Modificação do Projeto da Central Solar Fotovoltaica do Pereiro e Linha Elétrica de Muito Alta Tensão (LMAT) de 150 kV– Artº 16º

Parecer sobre o Estudo de Impacte Ambiental

30 de março de 2026

Figura 14: Impactes cumulativos – projetos existentes e previstos

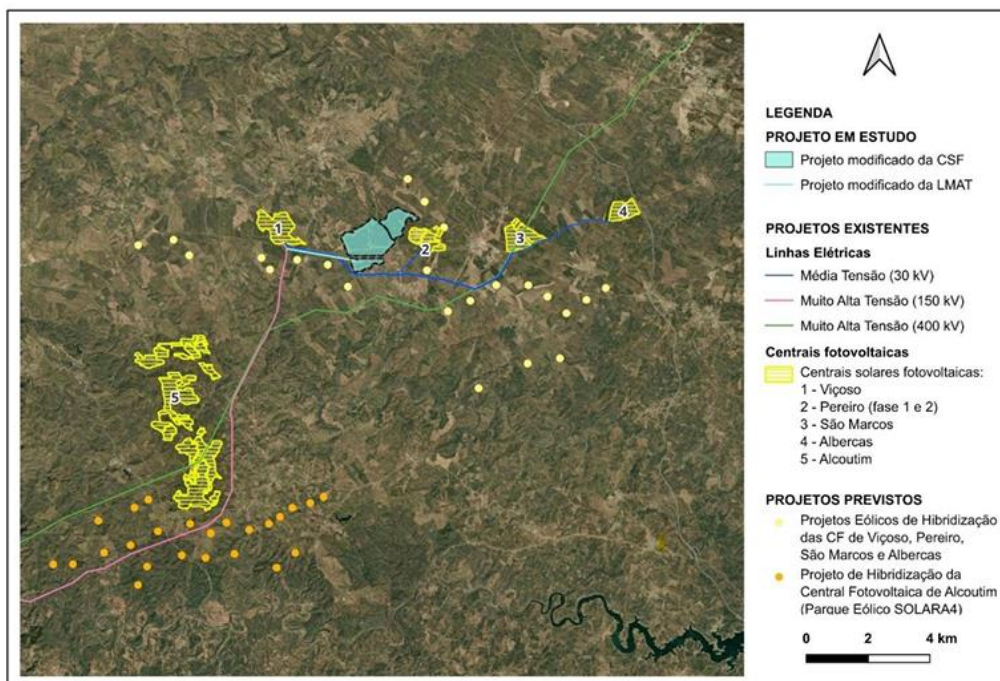
O projeto encontra-se numa área com vários projetos renováveis existentes e previstos, conforme a figura 14 do Relatório Não Técnico (RNT) e numa área com elevado valor ecológico. O elevado número de projetos contribui para a transformação e artificialização da paisagem, perdendo o potencial e identidade para o turismo e para a fixação de população. A crescente industrialização e artificialização destas áreas, encontra-se em contradição com as orientações da Diretiva RED III, que aponta para a priorização da instalação destas infraestruturas em áreas já artificializadas.
